INFORME N° 00416-2019-SENACE-PE/DEIN

ASUNTO : Evaluación del *"Cuarto Informe Técnico Sustentatorio para la Modificación de Componentes Auxiliares Aprobados por el Estudio de Impacto Ambiental de la Represa Angostura y Gestión a Nivel Definitivo"*, presentado por la Autoridad Autónoma de Majes del Gobierno Regional de Arequipa.

Figura 01: Ubicación de bofedales (polígonos oscuros) no considerados en el Cuarto ITS

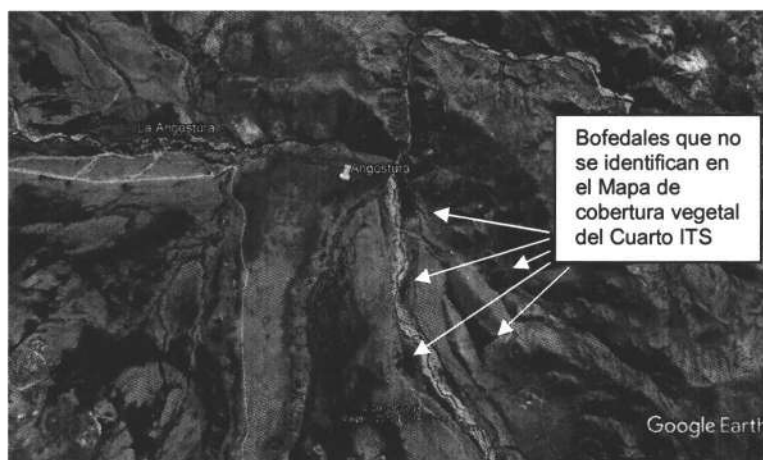
Primera opinión: En base a lo precisado en el anexo 3 y un análisis de imagen satelital, se detecta la presencia de bofedales, remarcados con polígonos oscuros en la Figura 01, que corresponden a Bofedales que no han sido graficados en el Mapa de Cobertura Vegetal del Cuarto ITS presentado por el Titular (Figura 02).

Primera respuesta del Titular: En el anexo 3 se adjunta el Plano de Cobertura Vegetal con los componentes propuestos en el Cuarto ITS.
